Referencia: Contrato de Obra No.006 de 2026, cuyo objeto es; "**MEJORAMIENTO Y ADECUACIÓN DE PARQUES INFANTILES RECREATIVOS Y BIOSALUDABLE DEL MUNICIPIO DE PUERTO RICO – CAQUETÁ".**

Asunto: Solicitud de prórroga del plazo contractual para la terminación de la obra

JUSTIFICACIÓN DE MAYORES Y MENORES CANTIDADES E ITEMS NO PREVISTOS
(Fecha: 20 de octubre de 2026)

INTERVENCIÓN PARQUE LA PAZ Y PARQUE LOS CAUCHEROS

Fig. No.1. Excavación para la instalación de los anclajes de los equipos biosaludables.

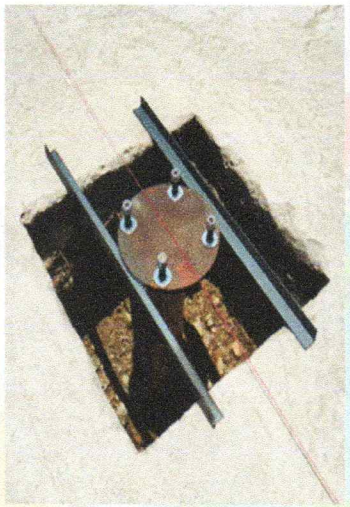
El incremento obedece a la necesidad de realizar excavaciones adicionales para la conformación de los alojamientos destinados a los anclajes de los elementos recreativos, así como para la preparación del terreno y la construcción de la placa de concreto requerida para la instalación de dos rodaderos, uno sencillo y otro doble, en el Parque Los Caucheros. Estas actividades contemplaron las excavaciones necesarias para la cimentación y disposición de las respectivas estructuras de soporte, teniendo en cuenta que el terreno presenta irregularidades topográficas y no cuenta con una superficie uniforme, condición que hizo necesario ajustar las profundidades y dimensiones de excavación a los niveles existentes en el sitio.

De igual manera, se requieren excavaciones complementarias para la adecuación del área de instalación de los columpios y para la construcción de los bordillos correspondientes, con el propósito de disponer de las condiciones geométricas y de apoyo necesarias para la correcta ejecución de estos elementos y su integración con las áreas intervenidas.

Por lo anterior, se establece una mayor cantidad de obra de 12,08 m³ respecto de la cantidad inicialmente contratada, para su incorporación en el balance de mayores y menores cantidades de obra, previa verificación de las mediciones realizadas

Item	descripción	Unidad	Cant Final	Valor Unitario	Valor Total
1.1.1	Excavación material común y conglomerado incluye retiro de escombro H < =1 m	M3	12,73	$ 65.339,00	$ 831.765,00

Fig. No.16. Área 4. Parque infantil – rodaderos.

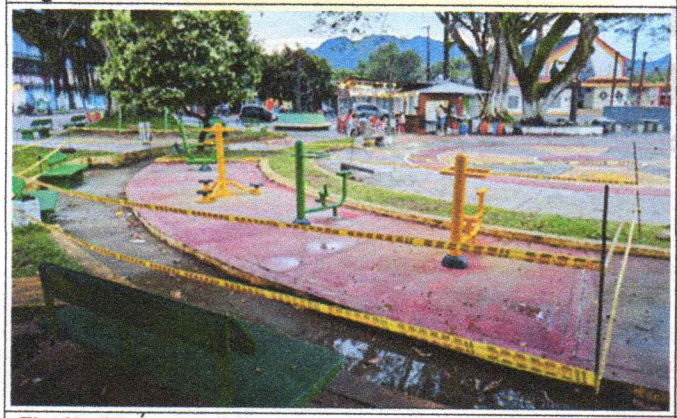
Una vez realizada la visita de inspección y verificación de las áreas destinadas al mantenimiento y adecuación de los equipos biosaludables, se evidenció que la pintura existente en las superficies de los pisos presenta desgaste, afectando las condiciones estéticas y de conservación de estos espacios. En virtud de lo anterior, se considera técnicamente pertinente ejecutar la aplicación de una nueva capa de pintura, previa preparación y adecuación de las superficies, con el propósito de mejorar la presentación del entorno, preservar los acabados existentes y contribuir a la conservación de la infraestructura.

Localización	Longitud	Ancho	Cantidad
Aparatos para discapacitados	10,10	4,20	42,42
Aparatos flojos y para soldar	16,40	3,10	50,84
Araña	3,00	3,00	9,00
Parque infantil (rodadero)	22,00	1,00	22,00
Aparatos contiguo a columpio	11,97	3,00	35,90
Aparato dañado	7,63	3,00	22,88
Total			183,04

Ítem	descripción	Unidad	Cant Final	Valor Unitario	Valor Total
2.4.3	Pintura de tráfico pesado	M2	183,04	$ 44.747,00	$ 8.190.491,00
